Newsletter

06.2022

Konsola KFGL35-A

Art. Nr 210546.xxx

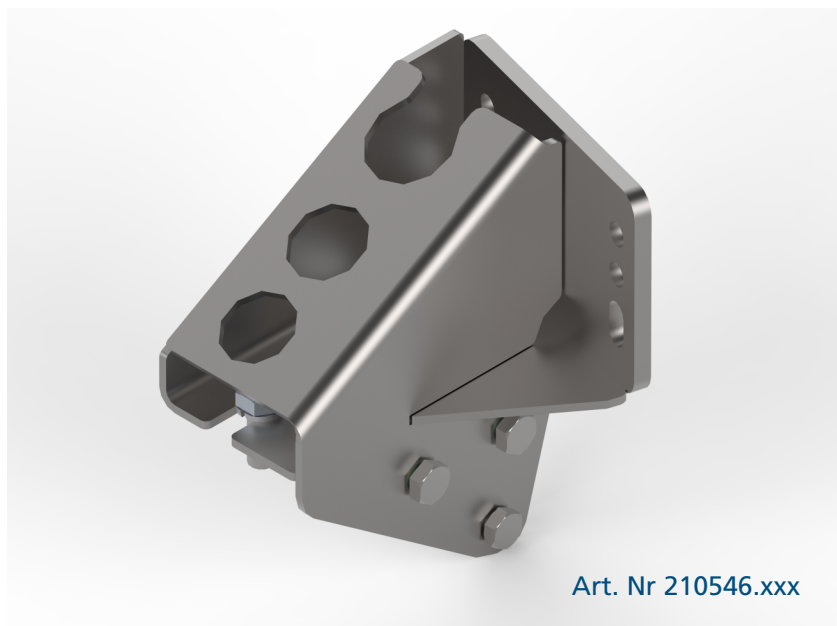
Pragniemy poinformować, iż konsola koła podporowego dedykowana urządzeniom KFGL35-A została zmodyfikowana i obecnie będzie oferowana w wersji „przekoszkonej” o 15 stopni. Taka pozycja pozwala na montaż koła podporowego możliwie blisko wzdłużnej osi przyczepy przy zachowaniu bezpiecznej odległości koła od pręta hamulcowego.

Rozwiązanie to pozwala z mniejszym stopniem skupiać się na pozycji widełek koła podczas podnoszenia kółka do pozycji jezdnej bez ryzyka uszkodzenia pręta hamulcowego.

Art. Nr 210546.xxx

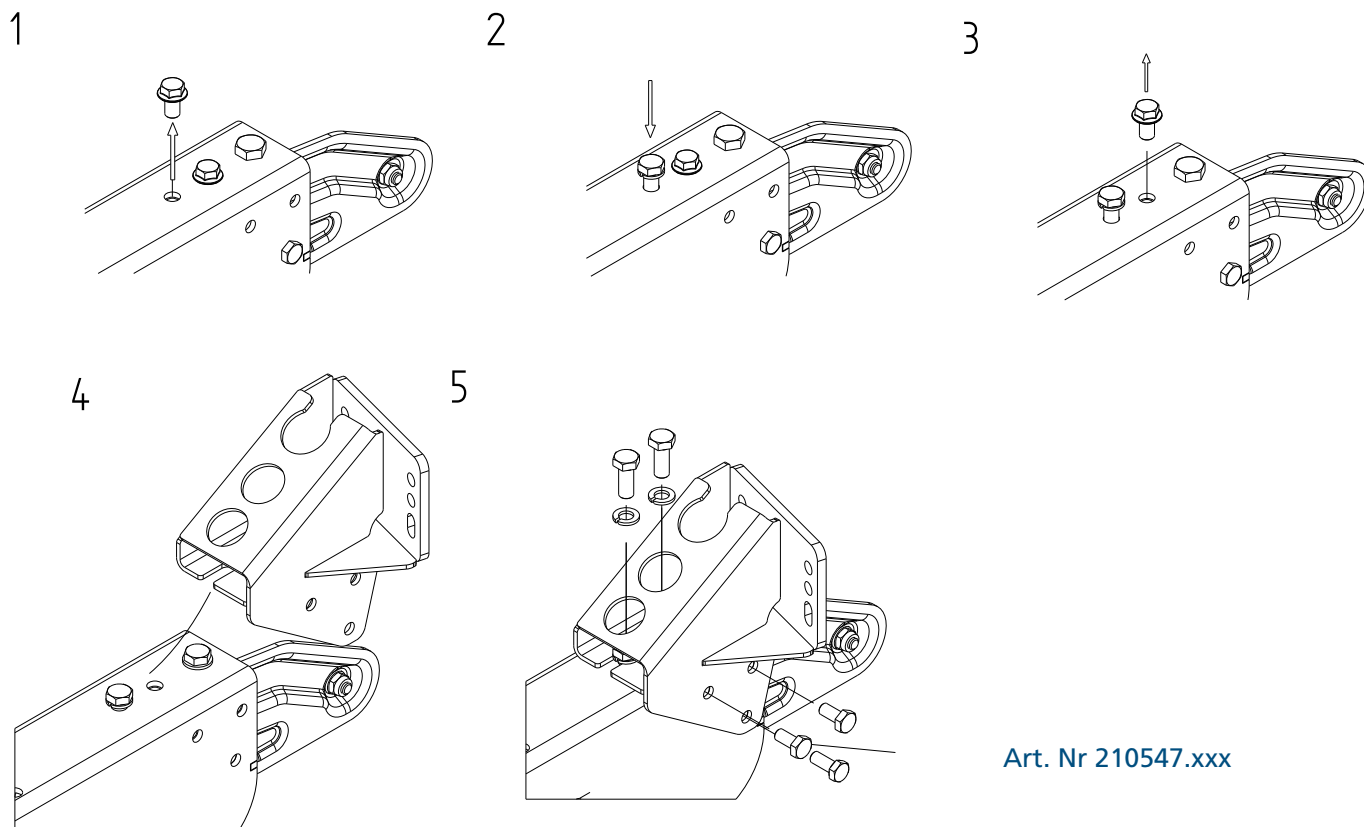
Urządzenie najazdowe może być wyposażone w konsolę na każdym etapie życia wyrobu.

Mocowanie nowego typu konsoli do urządzenia przebiega analogicznie do poprzedniej wersji, dzięki czemu możliwa jest wymiana konsoli starej wersji na nową.

Art. Nr 210547.xxx

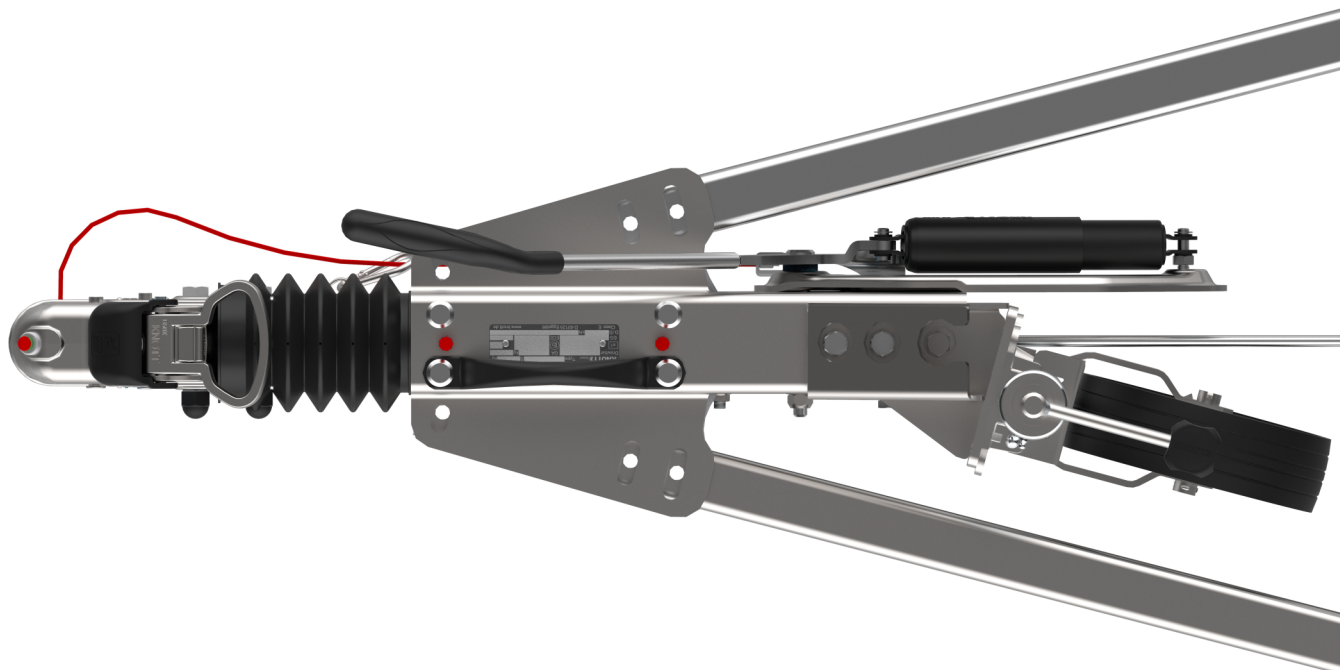
Nowy typ konsoli pozwala na ominięcie pręta hamulcowego podczas unoszenia koła podporowego.

Zdjęcie poniżej przedstawia nową konsolę na urządzeniu najazdowym w widoku z góry.

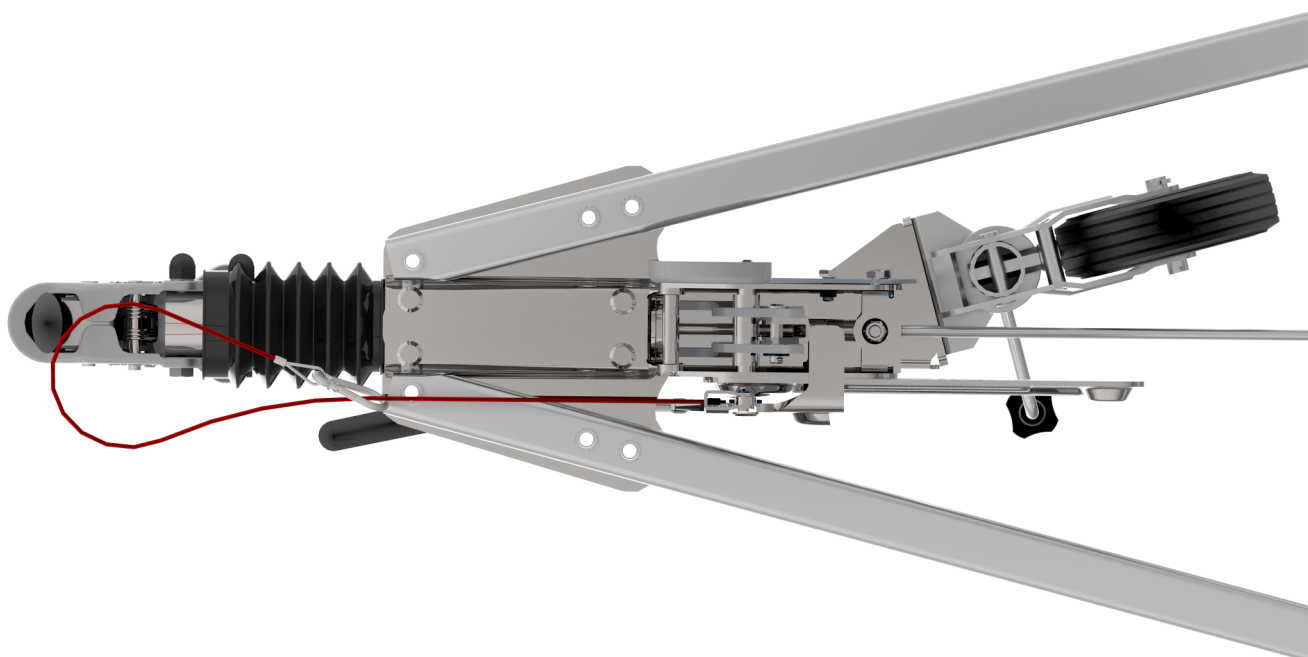
Poniżej prezentujemy przykładowe zastosowanie urządzenia z nowym typem konsoli w widoku od spodu przyczepy.

Widać wyraźnie, że dzięki przestawieniu konsoli o 15 stopni ryzyko kolizji z prętem hamulcowym jest dużo niższe, a co za tym idzie użytkowanie przyczepy staje się jeszcze bardziej bezpieczne.

Modyfikacja konsoli poprzez obrócenie o 15° nie powoduje ograniczenia dostępnej przestrzeni i kąta rozwarcia ramion dyszla, więc nie będzie powodowało problemów dla istniejących konstrukcji przyczep.

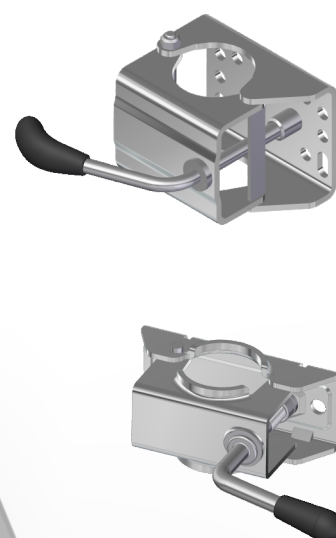
Dzięki wprowadzonej zmianie koło podporowe można łatwiej opuszczać do pozycji podpierającej.

Konsola jest kompatybilna ze standardowymi obejmami koła podporowego KLE60 oraz LB48

Koło podporowe ATK60 w pozycji podpierającej przyczepę, obrazuje iż nie ma możliwości uszkodzenia, zgięcia, czy tylko kontaktu pręta hamulcowego z kołem.

Urządzenie najazdowe KFGL35-A z konsolą ustawioną pod kątem 15 stopni.

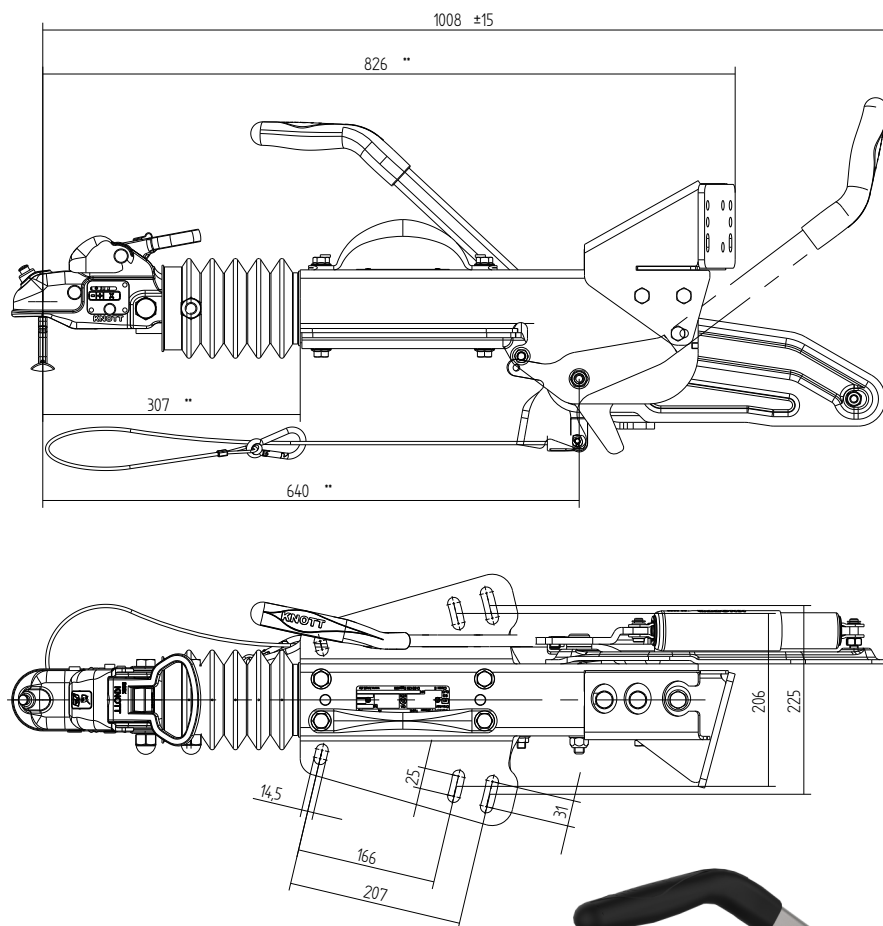
Urządzenia najazdowe KFGL35-A z konsolą również oferowane są z nową wersją konsoli.
Zachęcamy do kontaktu z przedstawicielami działu sprzedaży w sprawie szczegółów.

Konsola poza zmianą pozycji charakteryzuje się parametrami identycznymi jak poprzednie wersje.

Przyłącze konsoli koła podporowego są identyczne dzięki czemu możliwy jest montaż identycznych kół podporowych jak w każdym innym urządzeniu najazdowym firmy KNOTT.
